Паспорт доступности
объекта социальной инфраструктуры (ОСИ)
№ _____

СОВЕТСКОГО РАЙОННОГО СУДА г. ВЛАДИВОСТОКА

**АКТ ОБСЛЕДОВАНИЯ
объекта социальной инфраструктуры
К ПАСПОРТУ ДОСТУПНОСТИ ОСИ**

Фото 1.1

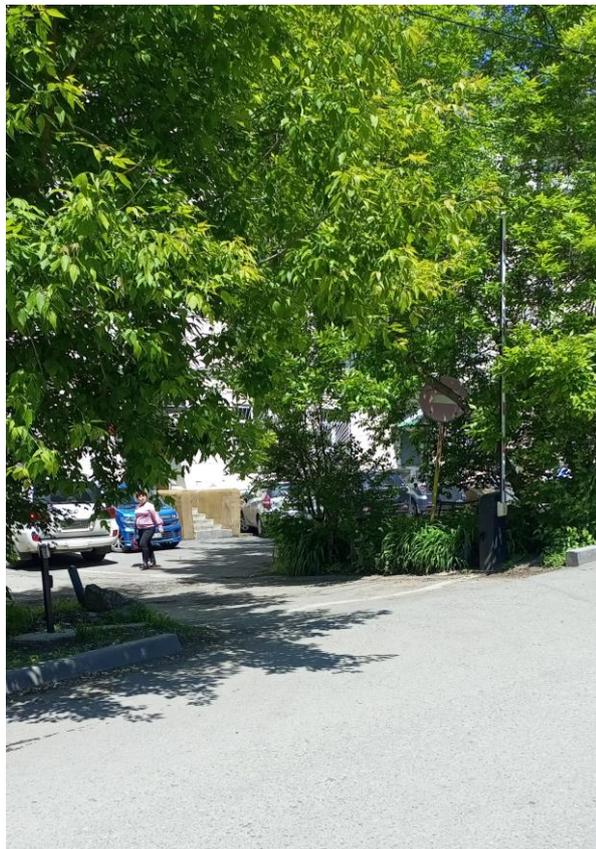
1.1	Вход (входы) на территорию	есть	Нет <i>(есть - если есть огороженная территория и калитка, ворота или проход)</i>					
1.2	Путь (пути) движения на территории	есть	1.1-1.2	5.1.11	Покрытие пешеходных путей движения по территории объекта имеет выбоины, трещины.	С,О,К	Осуществить ремонт твердого покрытия путей движения по территории объекта.	Капитальный ремонт

5.1.4	Пешеходные пути по территории объекта частично совпадают с проезжей частью, не выделены дорожной разметкой.	К, О, С, Г,У	Выделить дорожной разметкой пешеходный путь вдоль фасада здания, шириной не менее 1,2м.	Текущий ремонт

Фото 1.3

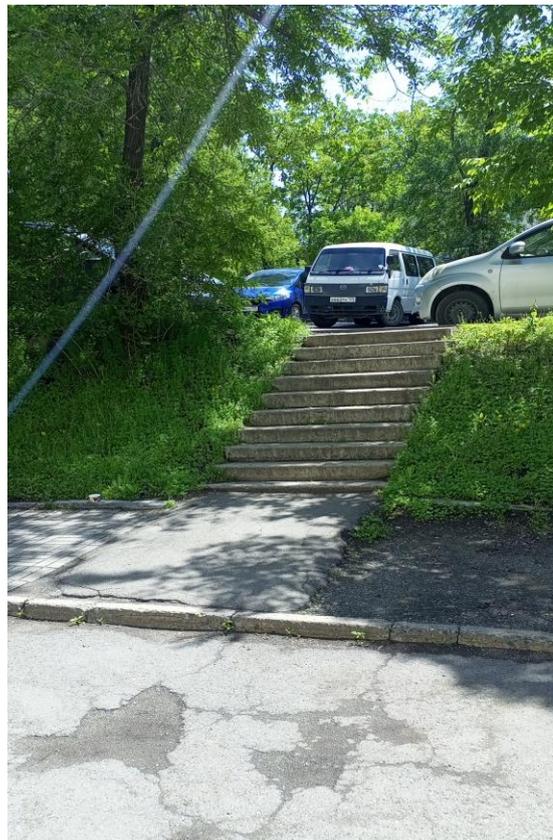
оборудованный пандусом бордюрным.		более 1:20 (50 ‰) или обустроить пандус бордюрный, согласно п.5.4.	
1.3	Лестница (наружная)	есть	1.3	5.1.10	Перед подъемом и спуском по лестничному маршу отсутствуют предупреждающие тактильно-контрастные наземные указатели.	С	Обустроить по ГОСТ Р 52875 локальные предупреждающие указатели «Внимание, прямо по ходу движения — лестница», на расстоянии 0,3м от кромки проступи первой ступени лестничного марша, глубиной от 0,5 до 0,6м и шириной, равной ширине участка лестницы, разрешенного для движения инвалидов, с рифами типа, усеченных конусов, усеченных куполов, цилиндров, расположенных в линейном порядке.	Капитальный ремонт

5.1.13	Лестничный марш не оборудован поручнями.	С,О	В соответствии с ГОСТ Р 51261 с двух сторон лестничного марша обустроить непрерывные опорные поручни высотой 0,9м. Края поручней со стороны пешеходных путей должны быть расположены в одной вертикальной плоскости с границами прохожей части внешней лестницы. Перед нижним и верхним	Капитальный ремонт

маршами внешней лестницы следует предусматривать завершающие части поручней, которые должны быть горизонтальными и выступать за границы лестничных маршей на 0,3 м. Форма завершающих частей поручней должна быть травмобезопасной: с плавным завершением вниз.

Фото 1.4

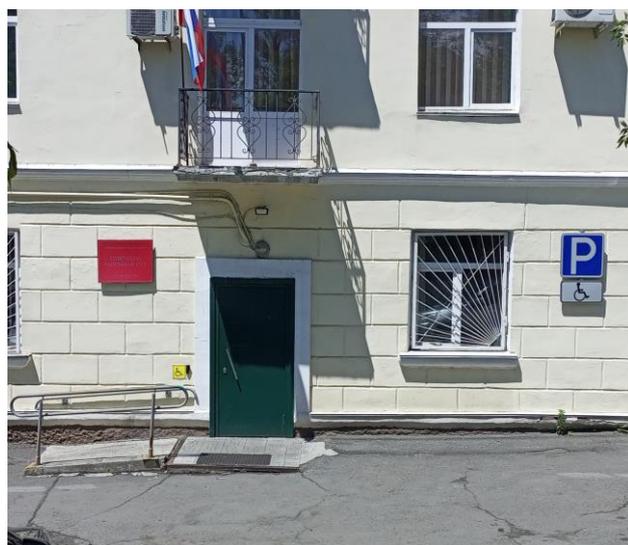
1.4	Пандус (наружный)	Нет (на территории и нет пандуса, он есть только на входной группе)						
1.5	Автостоянка и парковка	есть	1.4	5.2.1	Парковочное место для автотранспорта инвалидов не обозначено дорожной разметкой.	К	Обозначить дорожной разметкой парковочное место для автотранспорта инвалидов с габаритами не менее 3,6х6,0м.	Текущий ремонт
	ОБЩИЕ требования к зоне	Беспрепятственное и удобное передвижение МГН по участку (территории предприятия) к зданию. Информационная поддержка на всех путях движения МГН. Возможность совмещения транспортных проездов и пешеходных дорог на пути к объектам (при соблюдении требований к параметрам путей движения)

Фото 2.4

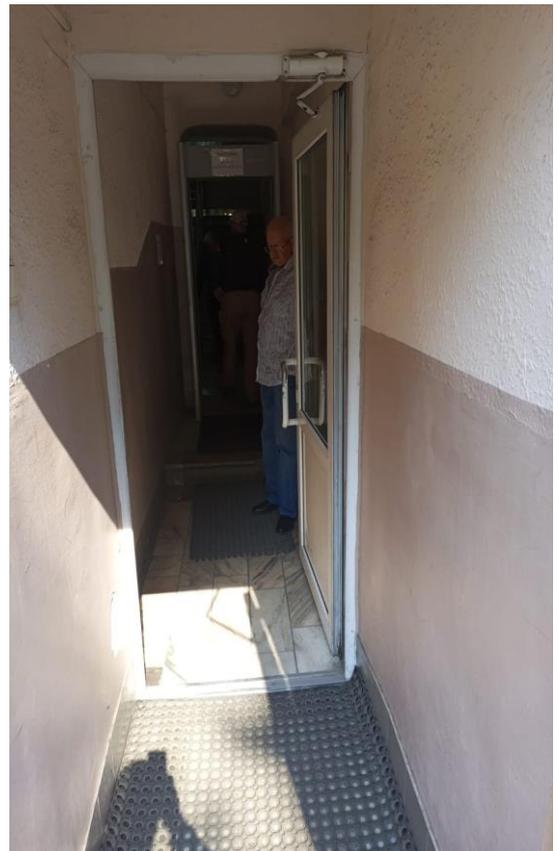
2.1	Лестница (наружная)	нет						
2.2	Пандус (наружный)	есть	2.1		Нарушения не выявлены			
2.3	Входная площадка (перед дверью)	есть	2.1-2.2	5.1.10	Перед входной площадкой отсутствуют предупреждающие тактильно-контрастные указатели.	С	На расстоянии 0,4м от кромки входной площадки обустроить указатель глубиной от 0,5 до 0,6м и шириной, равной ширине участка, разрешенного для движения инвалидов, с рифами типа усеченных конусов, усеченных куполов, цилиндров, расположенных в линейном порядке.	Текущий ремонт

6.1.4	Размеры входной площадки менее 2,2х2,2м (ширина – 1,7м; глубина – 1,4м).	К	Обустроить входную площадку с размерами не менее 2,2мх2,2м., до момента проведения работ по расширению входной площадки, обеспечить оказание ситуационной помощи со стороны сотрудников учреждения.	Капитальный ремонт, организационные мероприятия

2.4	Дверь (входная)	есть	2.1; 2.3	6.5.9	На входе на объект отсутствует вывеска организации, выполненная рельефно-линейным шрифтом, а также рельефно-точечным шрифтом Брайля.	С	Установить вывеску организации в доступном месте, рядом с входной дверью со стороны дверной ручки на высоте в пределах 1,2 до 1,6 м от уровня пола и на расстоянии 0,1 м от края таблички до края дверного проема,	Текущий ремонт
